SAMMENDRAG AV UTTALELSER, SAMT ADMINISTRATIV VURDERING

PLAN 5053

Figur 2 Avgrensning eiendom gnr/bnr 120/67 vist med rød sirkel. Kilde: kommunekart.com.

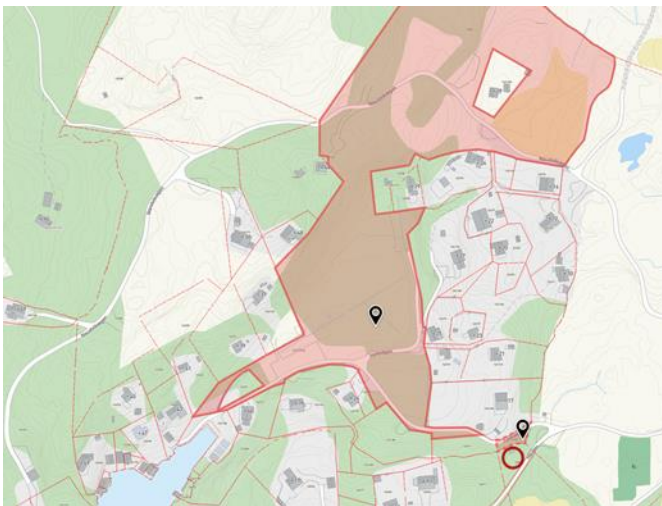
- Tomten er mindre enn ½ mål.... Hvis veien ønskes utvidet må utvidelsen ikke tas av min eiendom og landskapet skånes nedover fra vegen.
- Fra skjøtet for min eiendom siteres: "Parsellen skal ha båtopptrekk ved sjøen med gangsti dertil" Dette gjelder Juvika som deres prosjekt går til.

Det er avtalt med hjemmelshaver for eiendommen at deler av eiendommen kan settes av til samferdselsformål.

Eiendommen gnr/bnr 120/67 ble fradelt fra om-matrikulert eiendom gnr/bnr 120/8 i 1958. Ettersom vi forstår er dette dagens eiendom gnr/bnr 122/6 som vist på etterfølgende kart. Her er også eiendom gnr/bnr 120/67 markert med rød sirkel.

Forslagstiller sin eiendom gnr/bnr 120/45 ble fradelt fra om-matrikulert eiendom gnr/bnr 120/8 i 1950, dvs. før Barth sin eiendom 120/67 ble fradelt. Slik vi tolker kartverket har derfor ikke eiendom 120/67 rettigheter knyttet til båtopptrekk eller gangsti over eiendom gnr/bnr 120/45 slik Barth viser til. Hans rettigheter påvirkes derfor ikke av planforslaget.
